Mission régionale d'autorité environnementale

**Avis délibéré sur le projet d'implantation
d'une centrale photovoltaïque au sol
porté par la société Trina Solar
sur la commune de Bouchemaine (49)**

N°MRAe PdL 000107 / AP

Projet d'aménagement du parc photovoltaïque – Source : étude d'impact

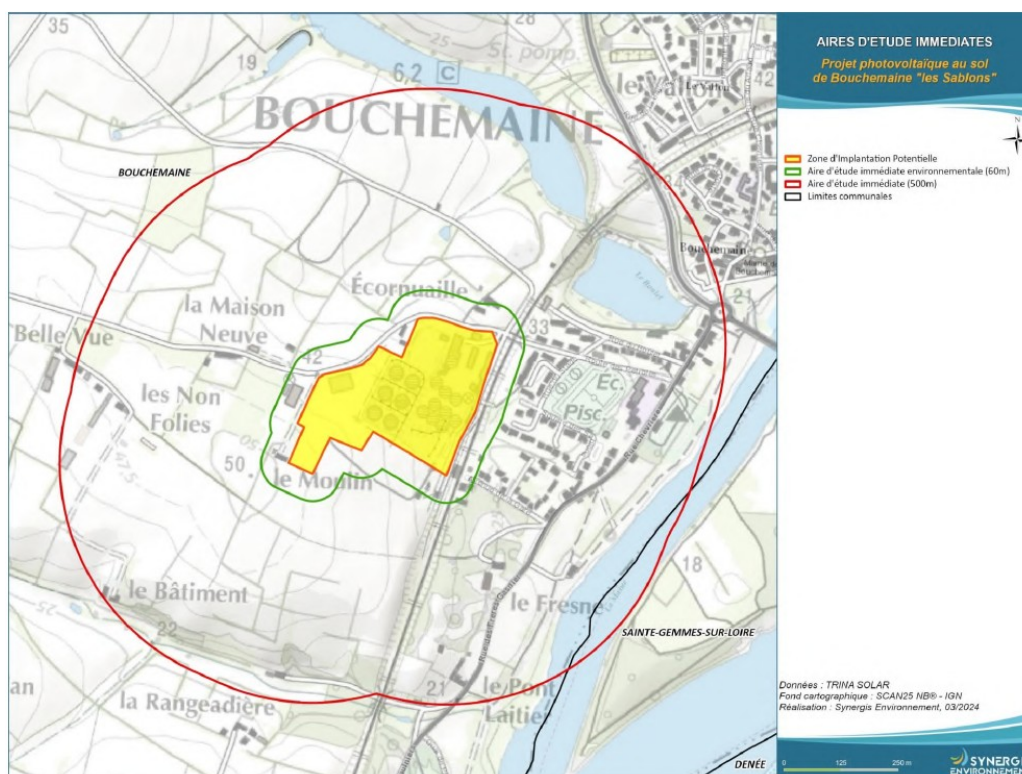
L'étude justifie ce choix en précisant que « les contraintes spécifiques liées à Bouchemaine empêcheront de réaliser tout creusement du sol ». Il conviendrait que ces contraintes soient plus clairement explicitées.

L'étude d'impact doit lever l'ambiguïté sur le niveau de réalisation de terrassements à l'échelle du site d'implantation du projet. Le cas échéant, il est attendu qu'elle les décrive et les localise précisément et qu'elle présente une analyse de leurs incidences potentielles sur les milieux naturels, les sols et les eaux.

L'imperméabilisation des sols liée aux aménagements (piste périphérique, longrines, postes de livraison et transformation, citerne, clôtures...) doit être estimée dans le dossier ainsi que l'augmentation du ruissellement associée. D'autre part, la désimperméabilisation d'un secteur actuellement occupé par un bâtiment à démolir n'est pas évoquée. Un bilan est attendu sur cet aspect.

En phase d'exploitation, la présence des panneaux peut modifier les écoulements en bordure de panneaux, malgré leur positionnement disjoint, notamment en cas de pluies importantes. Plus globalement, une justification plus poussée de l'absence d'impact du projet sur l'érosion des sols et l'écoulement des eaux est attendue.

- ***d'évaluer de manière plus précise l'impact du projet sur l'érosion des sols et l'écoulement des eaux ; en particulier, il conviendra de réaliser un bilan des terrassements et de l'imperméabilisation / désimperméabilisation du site et leur impact sur le ruissellement ;***
